РОССИЙСКАЯ ФЕДЕРАЦИЯ
МУНИЦИПАЛЬНОЕ АВТОНОМНОЕ
УЧРЕЖДЕНИЕ
«УПРАВЛЕНИЕ АРХИТЕКТУРЫ
И ГРАДОСТРОИТЕЛЬСТВА»
МУНИЦИПАЛЬНОГО ОБРАЗОВАНИЯ
МОСТОВСКИЙ РАЙОН
КРАСНОДАРСКОГО КРАЯ
352570 Краснодарский край, Мостовский район
п. Мостовской, ул. Ленина 12, офис № 7
archmstgeo@mail.ru
тел.(86192) 5-12-00
ИНН 2342010421, ОКПО 26407271
10.07.2018 № 122
на № _____ от _____

Справка

В результате обследования здания МБДОУ детский сад №1 "Березка" пгт Мостовского, расположенного по адресу: Российская Федерация, Краснодарский край, Мостовский район, пгт Мостовской, ул. Боженко, №1Б, на предмет возможности беспрепятственного доступа и перемещения внутри объекта инвалидов и маломобильных групп населения, специалистами муниципального автономного учреждения установлено:

2. Вход (входы) в здание.

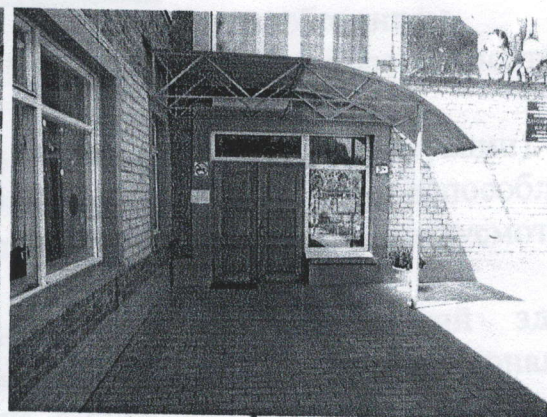
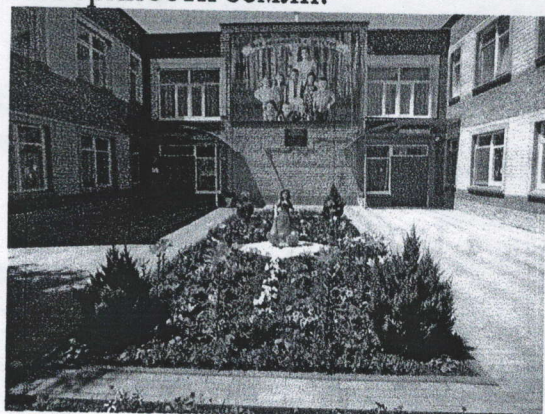
В здание МБДОУ Детского сада №1 оборудован вход доступный для МГН с поверхности земли.

Входная площадка имеет навес – что соответствует требованиям.

Входная дверь двустворчатая, имеет достаточную ширину для доступа МГН при открывании обеих полотен - 1,45м. Ширина открытого основного полотна равна 0,69м. Требуется 0,9м;

Высота порога равна 0,05м – не соответствует требованиям.

Входная площадка при входах, доступных МГН, должна иметь навес, водоотвод и в зависимости от местных климатических условий, подогрев поверхности покрытия маршей лестницы и пандуса. Размеры входной площадки с пандусом не менее 2,2 x 2,2 м.

При проектировании реконструируемых, подлежащих капитальному ремонту и приспособляемых зданий и сооружений ширина входных дверных проемов принимается по месту от 0,9 до 1,2 м.

В полотнах наружных дверей, доступных для МГН, следует предусматривать смотровые панели, заполненные прозрачным и ударопрочным материалом. Верхняя граница смотровой панели должна располагаться на высоте не ниже 1,6 м от уровня пола, нижняя граница - не выше 1,0 м. При этом смотровая панель должна иметь ширину не менее 0,15 м и располагаться в зоне от середины полотна в сторону дверной ручки.

На прозрачных полотнах дверей и ограждениях (перегородках) следует предусматривать яркую контрастную маркировку в форме прямоугольника высотой не менее 0,1 м и шириной не менее 0,2 м или в форме круга диаметром от 0,1 до 0,2 м. Расположение контрастной маркировки предусматривается на двух уровнях: 0,9 - 1,0 м и 1,3 - 1,4 м.

В проемах дверей, доступных для МГН, допускаются пороги высотой не более 0,014 м.

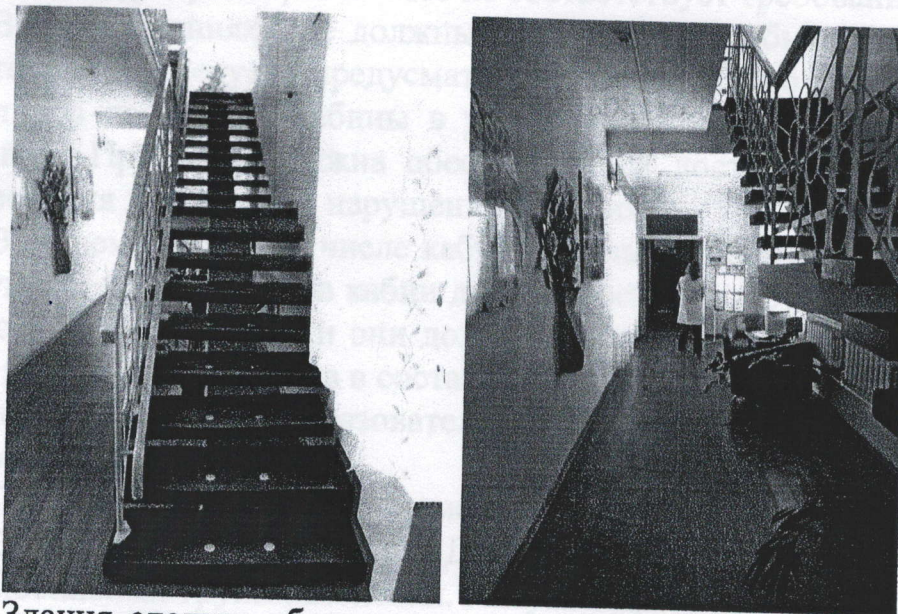
Фактическая минимальная ширина в коридорах здания равна 1,4 м.

При движении по коридору инвалиду на кресле-коляске не обеспечено минимальное пространство для поворота на 90° и разворота на 180°.

Дверные проемы имеют пороги более 0,014 м. – что не соответствует требованиям.

Ширина пути движения (в коридорах, галереях и т.п.) должна быть не менее:

- при движении кресла-коляски в одном направлении..... 1,5 м;
- при встречном движении..... 1,8 м.
